ZMĚNOVÝ LIST č. 96

Stavba:	„Rekonstrukce bytového domu Dejvická 184/4“			
Předmět:	**„Kotvení ocelových sloupů do stávajícího zdiva“**			
Vydal:	KONSIT a.s.			
Odesláno / předáno – komu				
Odesláno / předáno	poštou	faxem	osobně	Datum:
Přílohy / počet listů	Příloha č.1 – Výkaz položek (1 strana A4) Příloha č.2 – půdorys se zakreslením(5 stran A4) Příloha č.3 – fotodokumentace (2x A4)

Změnový list č.96

Rekonstrukce domu Dejvická 184/4

2.NP - 1.ČÁST

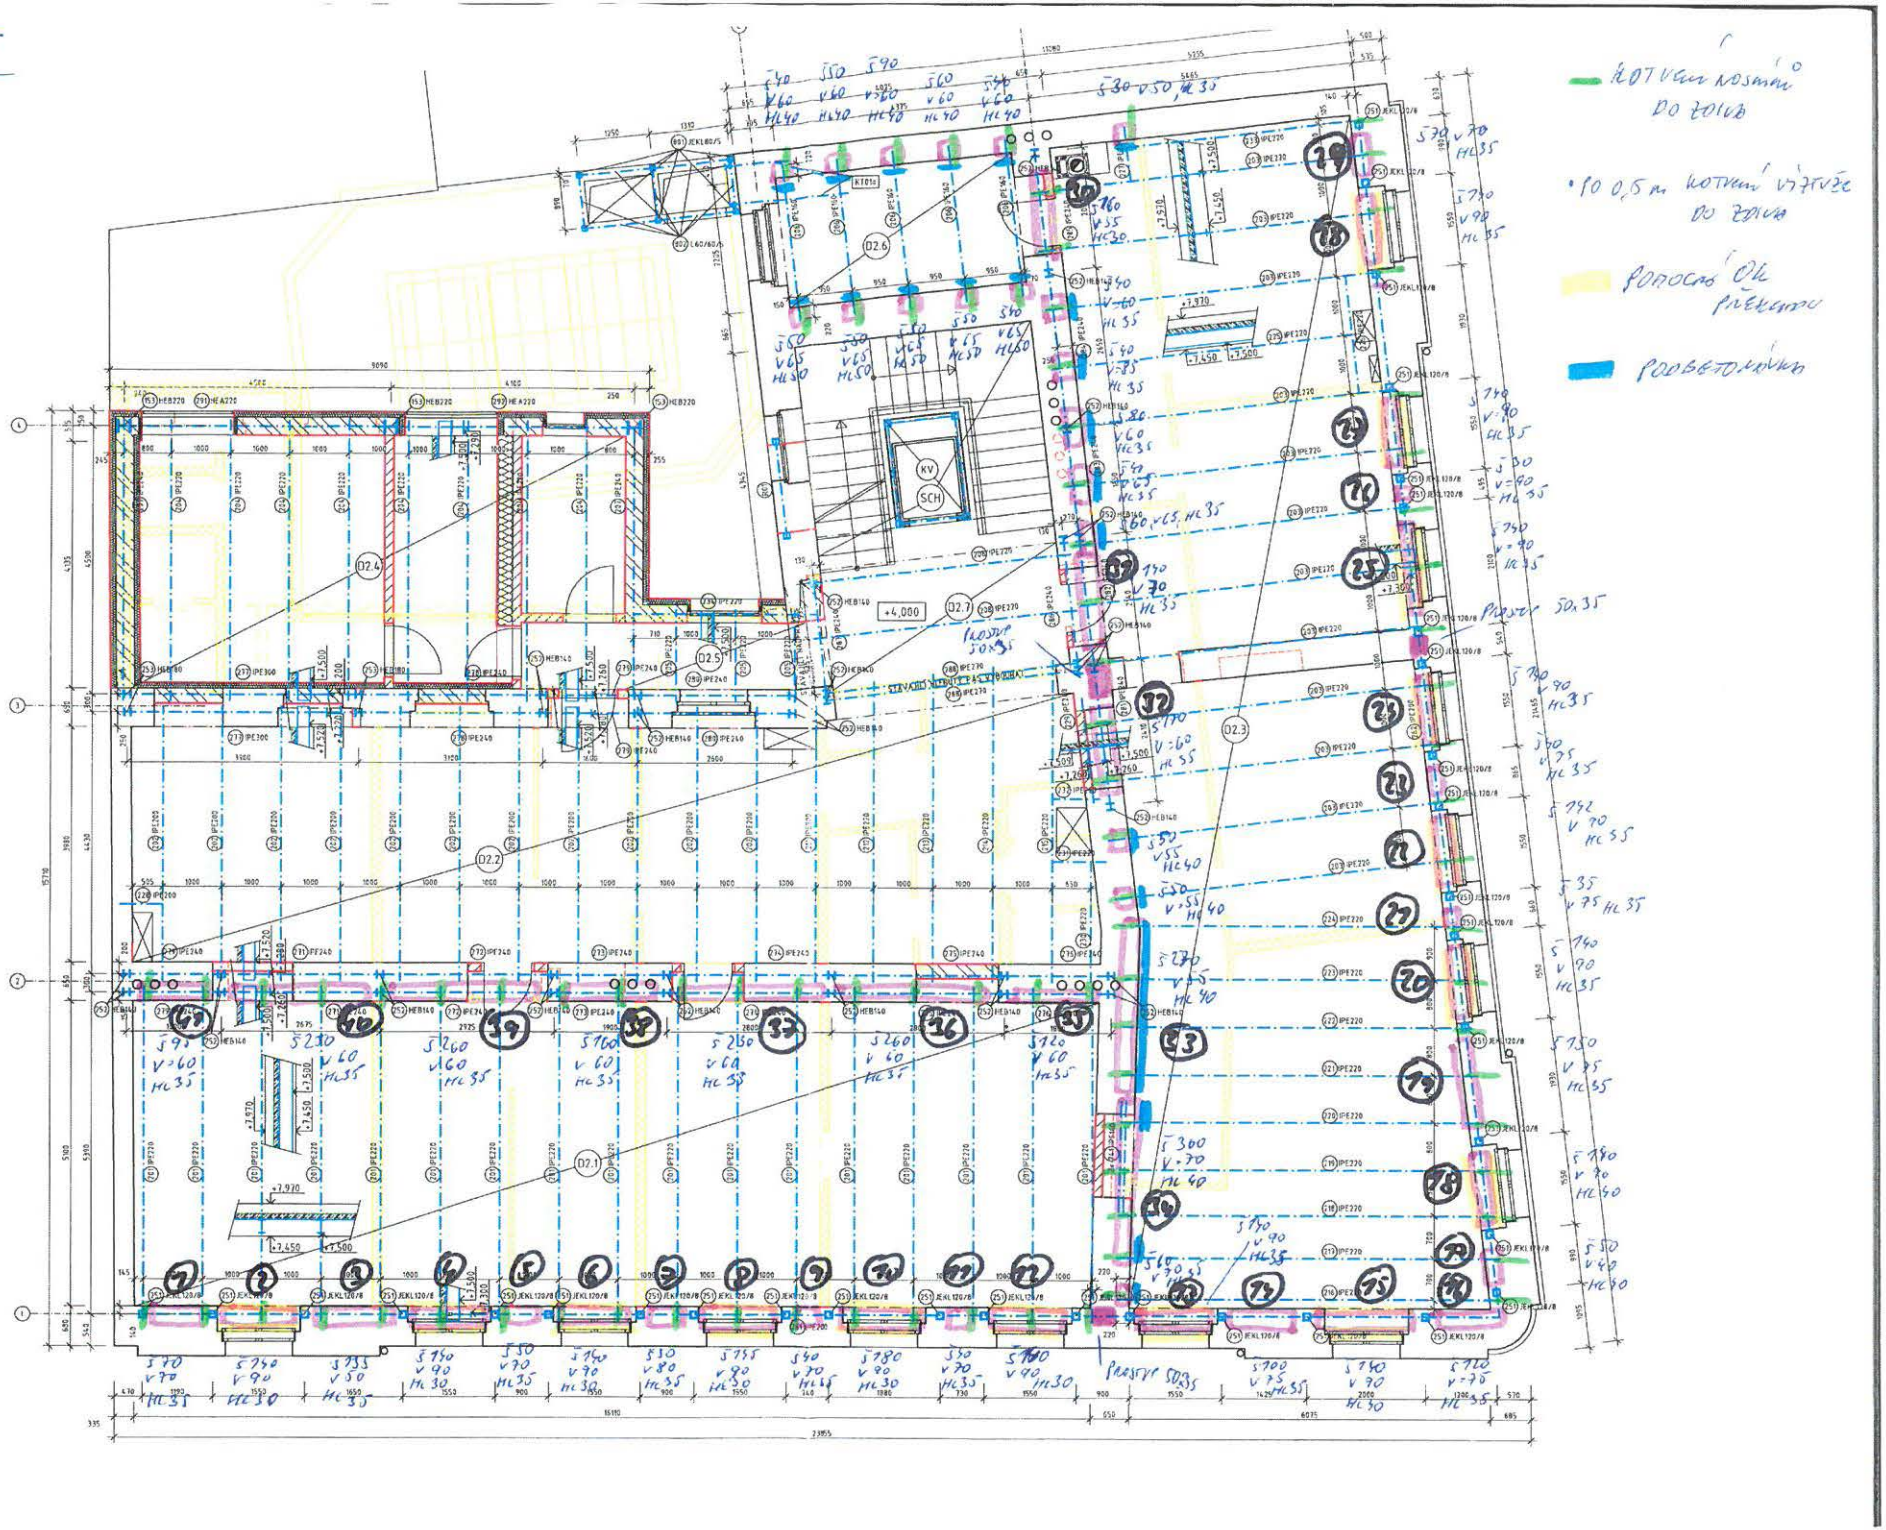
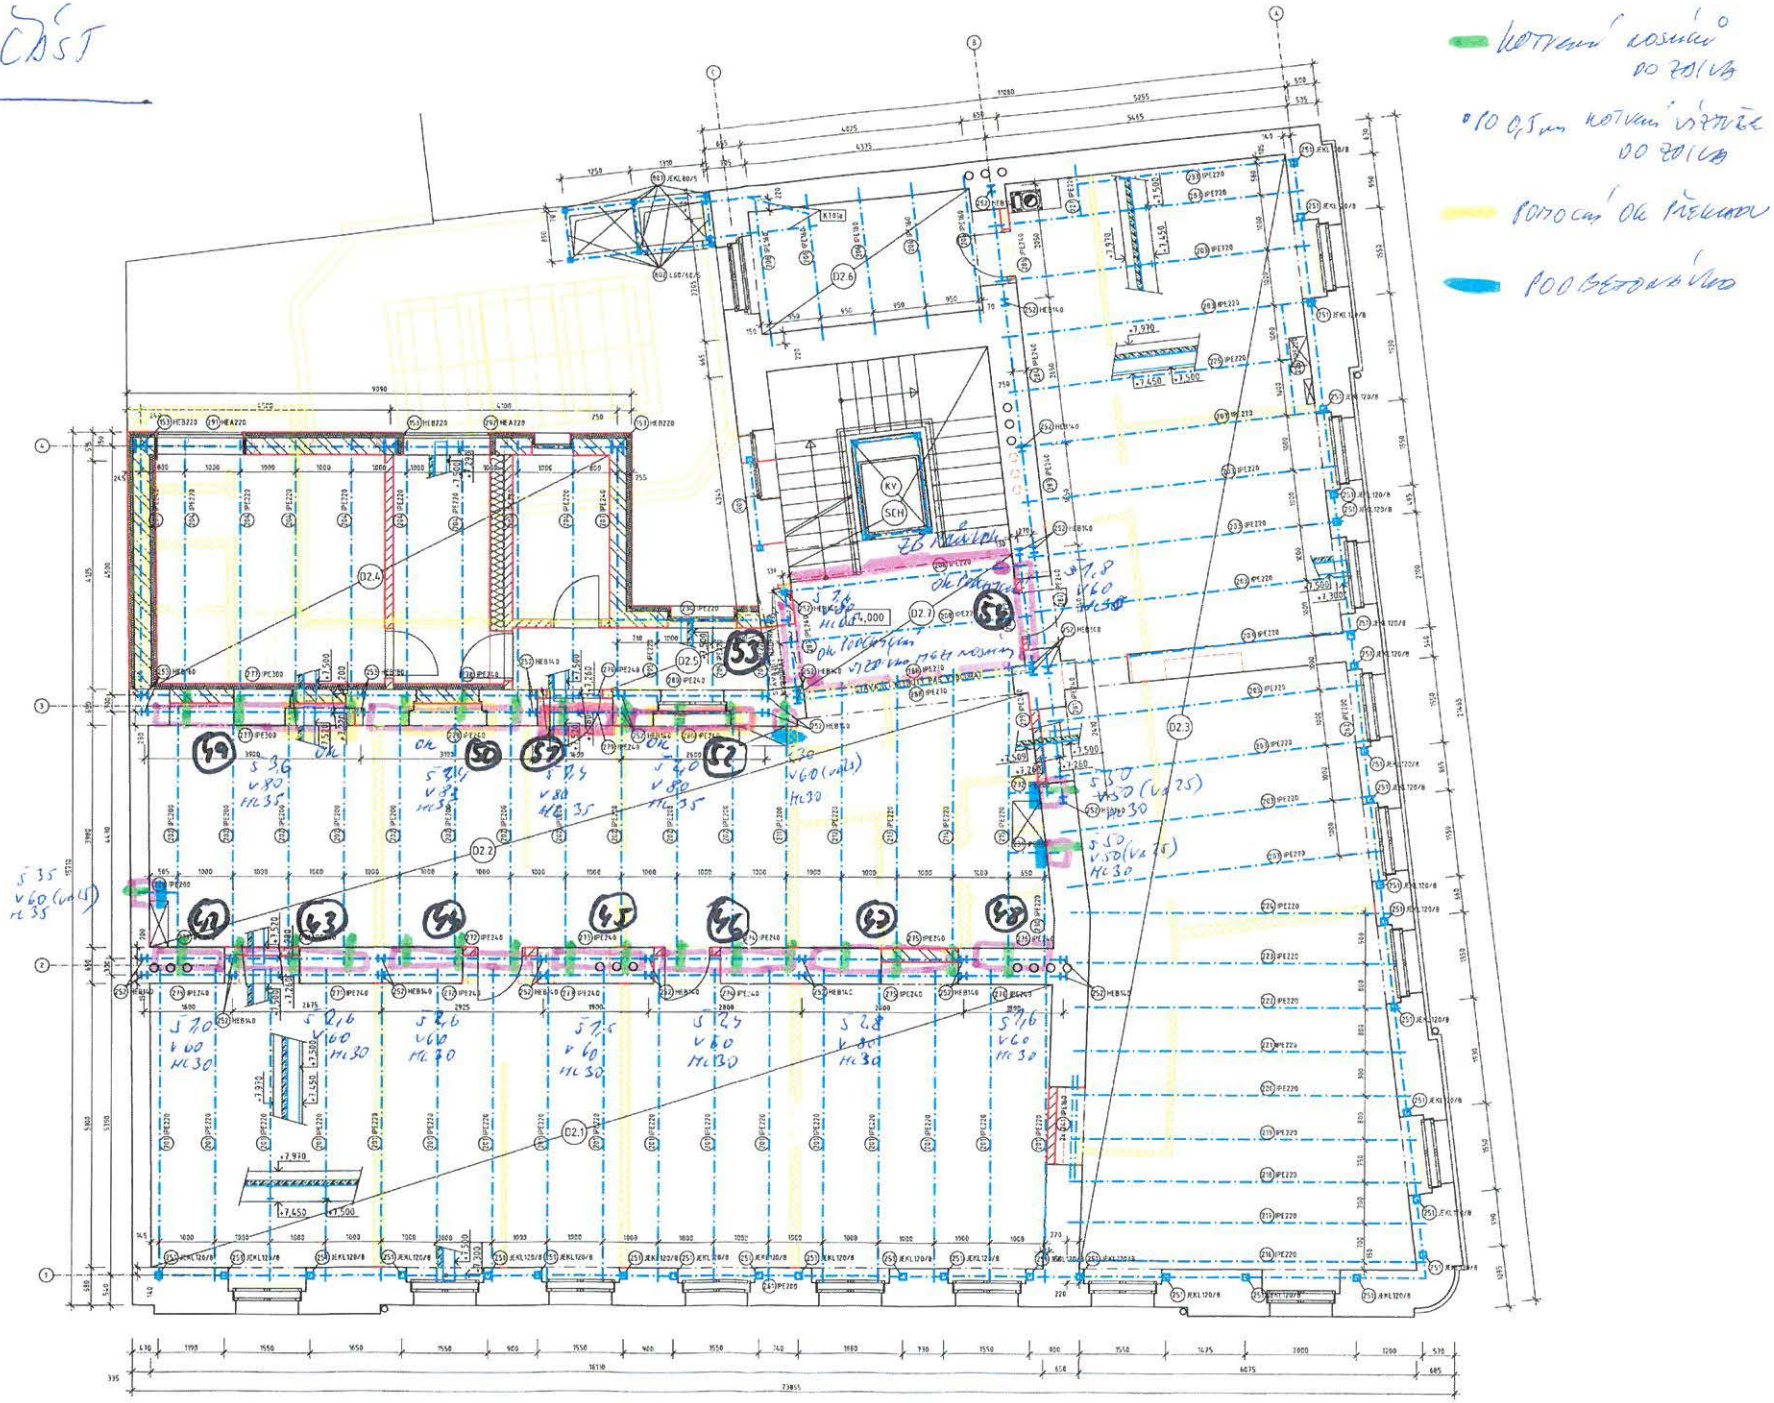
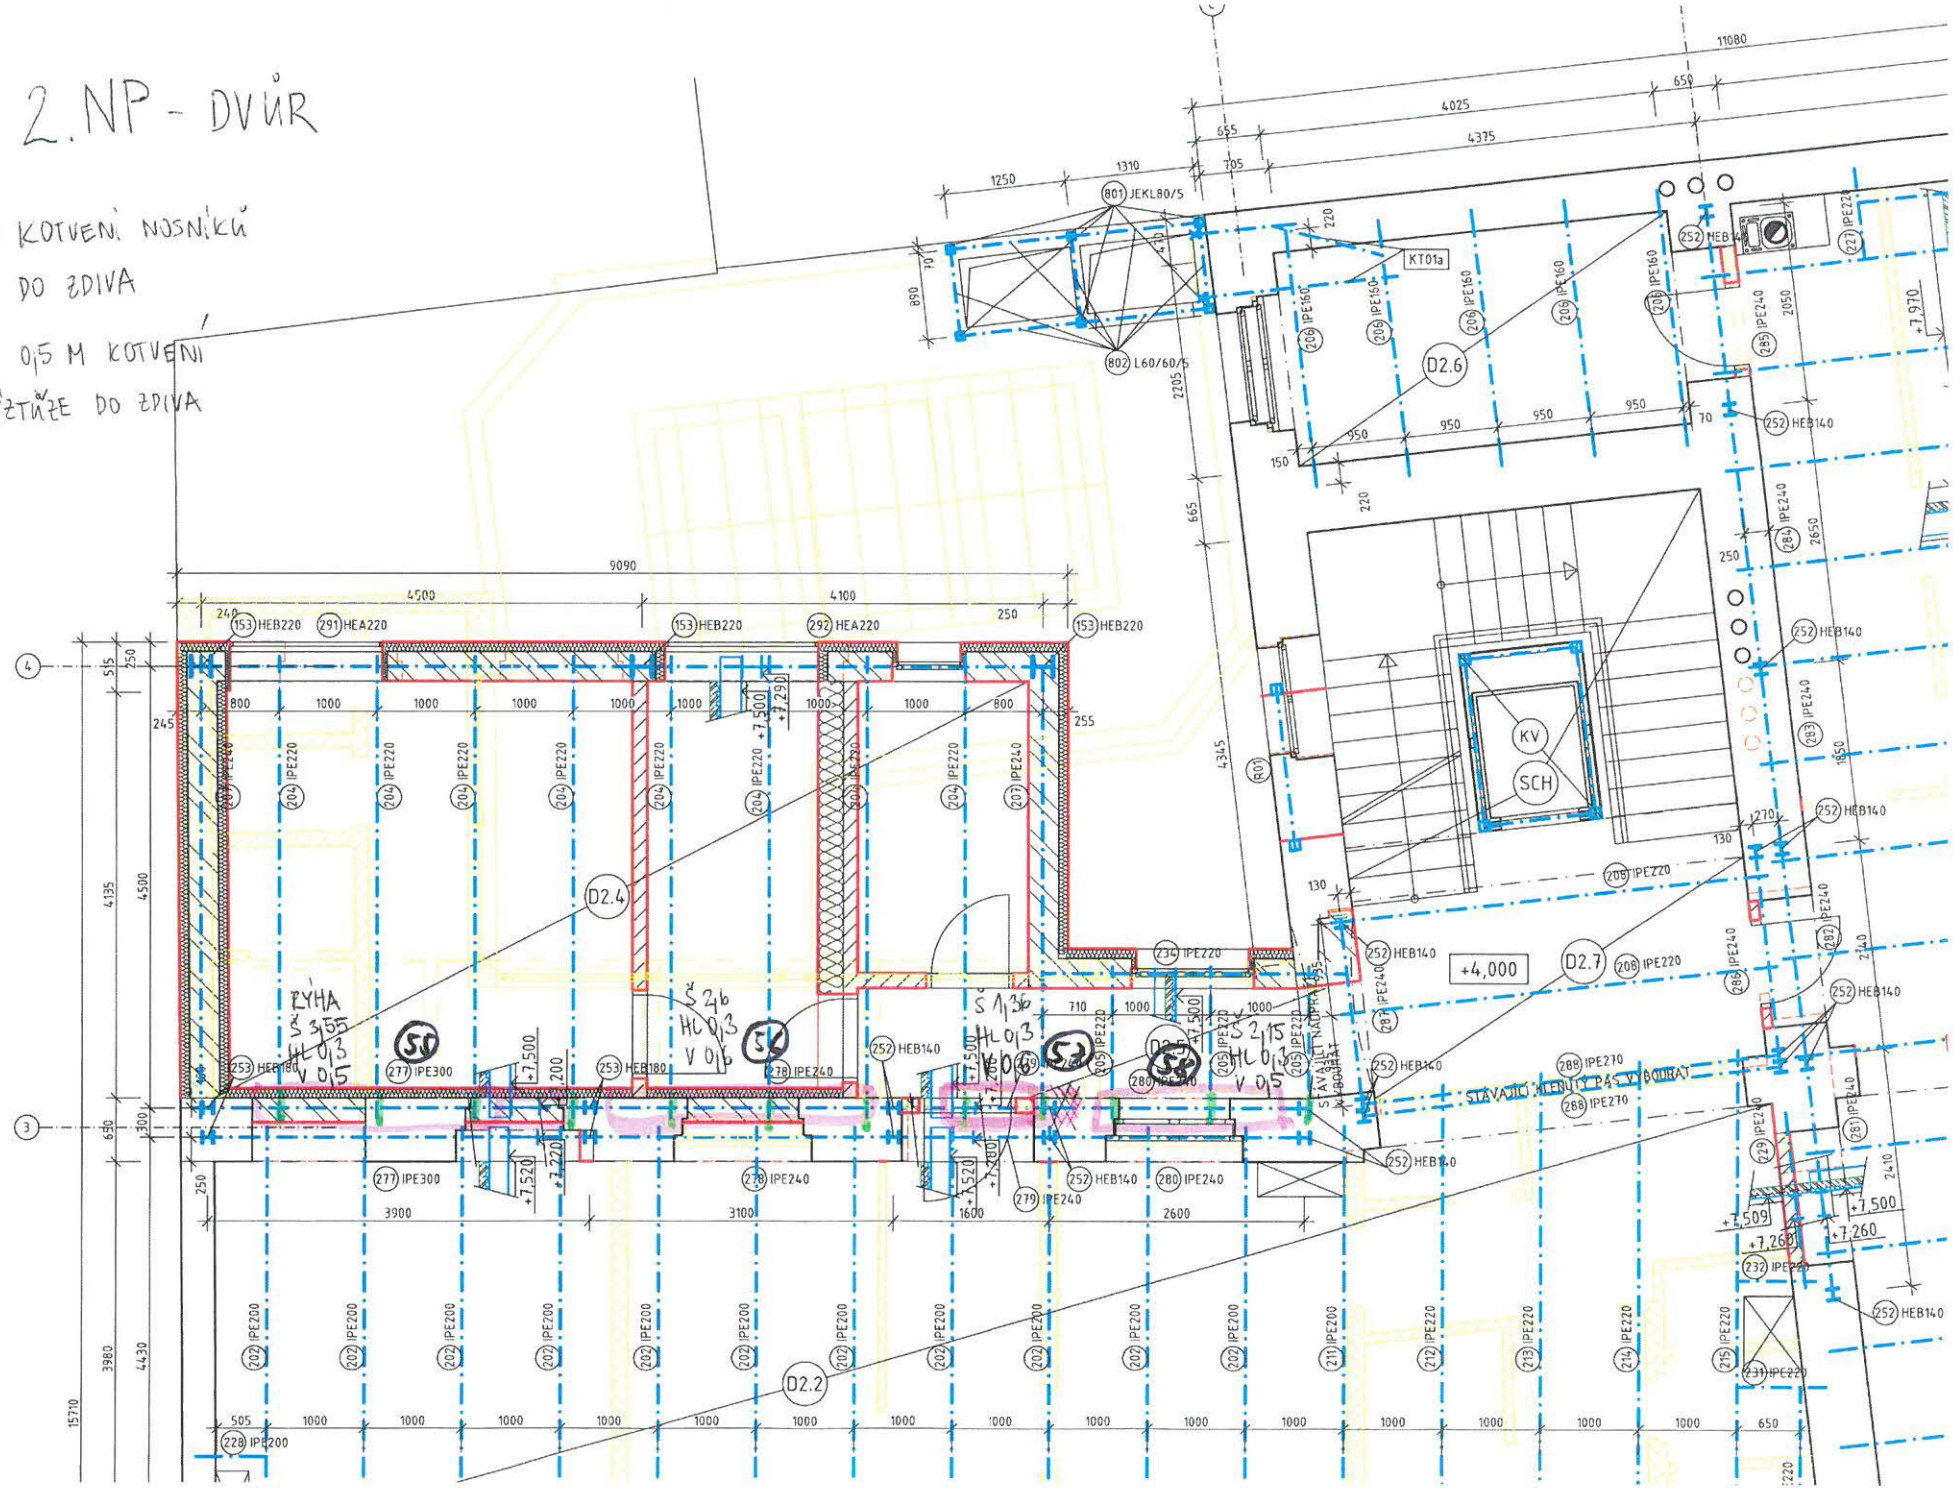
Úprava rozsahu prací u stropní konstrukce 2.NP_ na základě požadavku statika - vybourání zdiva – vodorovné rýhy a kapsy (větší rozsah z důvodu manipulačního prostoru a ze statických důvodů – odbourání překladů nad okny....) a zazdění vodorovné ocelové konstrukce rámů, navíc kotvení ocelových nosníků do zdiva, úprava rozsahu kotvení výztuže do zdiva, pomocná ocelová konstrukce pro zpětné vyzdění překladů nad okny. Navíc ŽB průvlak u podesty schodiště.

Vybourání větších rýh a kapes ve zdivu pro osazení vodorovných částí ocelových rámů a s tím související větší rozsah zazdívek., Vybourání zděných překladů nad okny a zpětná vyzdívka do pomocné ocelové konstrukce. Kotvení do zdiva ocelových nosníků uložených na ocelové rámy – vyvrtání+kotvy na chemii+přivaření na nosník+nátěr. Větší rozsah kotvení výztuže do zdiva – po celém obvodu stropu. Odpočet příslušných původních položek z rozpočtu. Navíc ŽB průvlak u podesty schodiště vč. podchycení stáv.nosníku. Vyzdívka mezi nosníky podesty, vč. podchycení pomocnou OK.
